**AVIS RELATIF À LA PROTECTION
CONTRE LES EVENTUELS EFFETS NOCIFS ET NUISANCES
PROVOQUÉS PAR LES RAYONNEMENTS NON IONISANTS
GÉNÉRÉS PAR DES ANTENNES ÉMETTRICES STATIONNAIRES**

Commune : ETALLE - Exploitant : CITYMESH

Référence exploitant : LX06411_A

Rapport n° 1661 / 2025

Figure 1 : Vue en plan des lieux de séjour et des points de contrôle

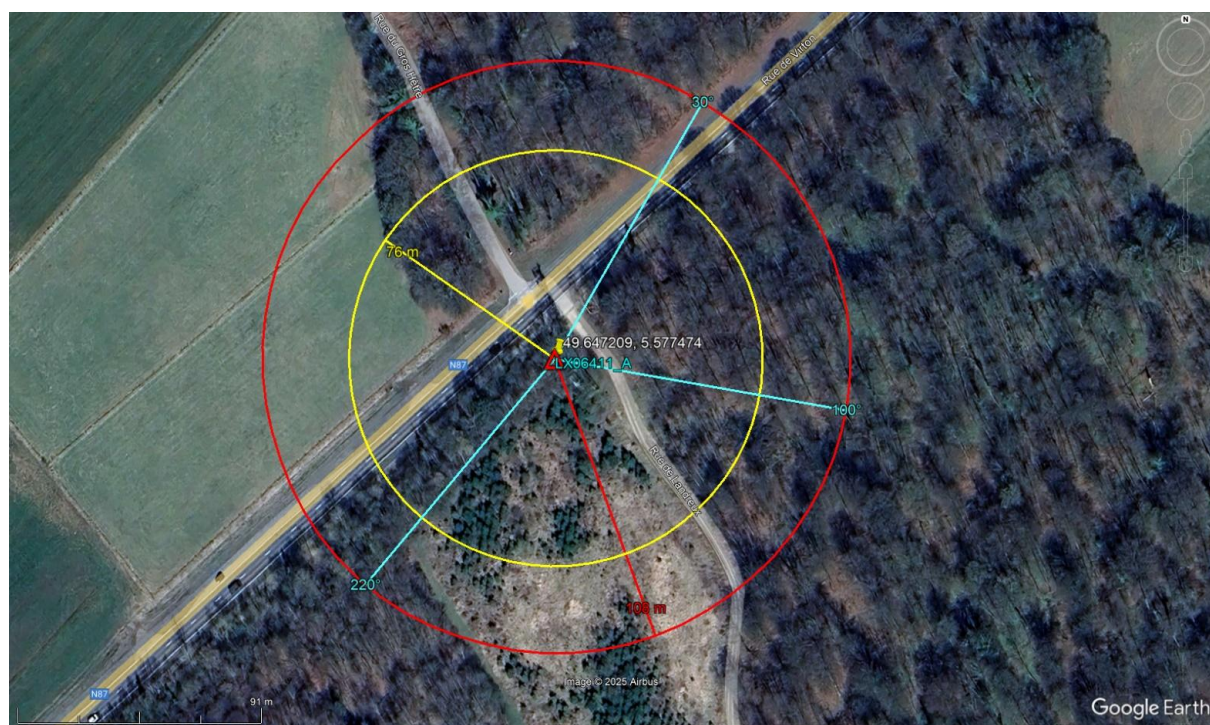
En ce qui concerne les antennes de l'installation mentionnées dans le tableau 1, la distance maximale à laquelle la limite pourrait être atteinte, à l'extérieur, est égale à 95,8 m. S'il n'y a pas de LS à une distance inférieure, les antennes respectent forcément la limite d'immission.

Dans le cas des LS situés à l'intérieur des bâtiments, une atténuation d'obstacle est prise en compte et il en résulte que la distance maximale à laquelle la limite pourrait être atteinte se réduit à 68,4 m.

Figure 2 : Vue en plan des installations d'antennes dans un rayon de 300 mètres autour de l'installation faisant l'objet de la demande d'avis

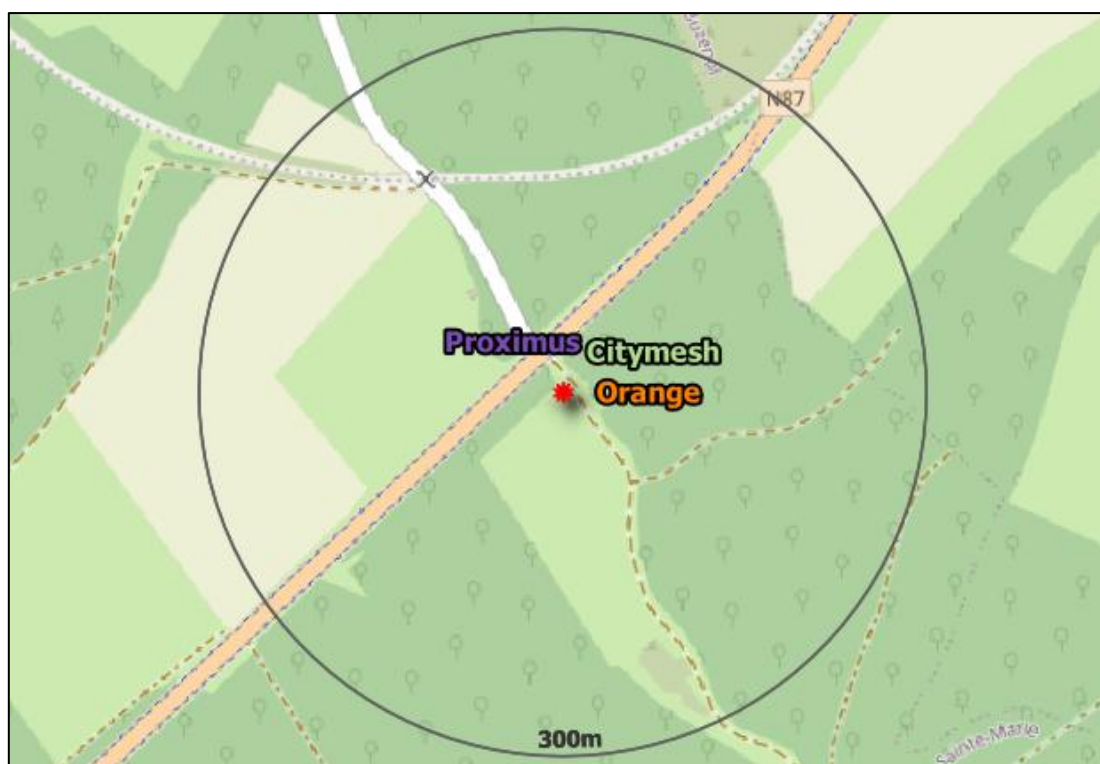
Compte tenu des considérations ci-dessus, il apparaît que l'intensité du rayonnement électromagnétique généré, dans les lieux de séjour situés dans un rayon de 300 mètres autour de l'installation référencée dans le paragraphe 2, par l'ensemble des antennes émettrices stationnaires de l'ensemble des exploitants du même site d'antennes émettrices stationnaires respecte la limite fixée à l'article 4, § 2 du décret.
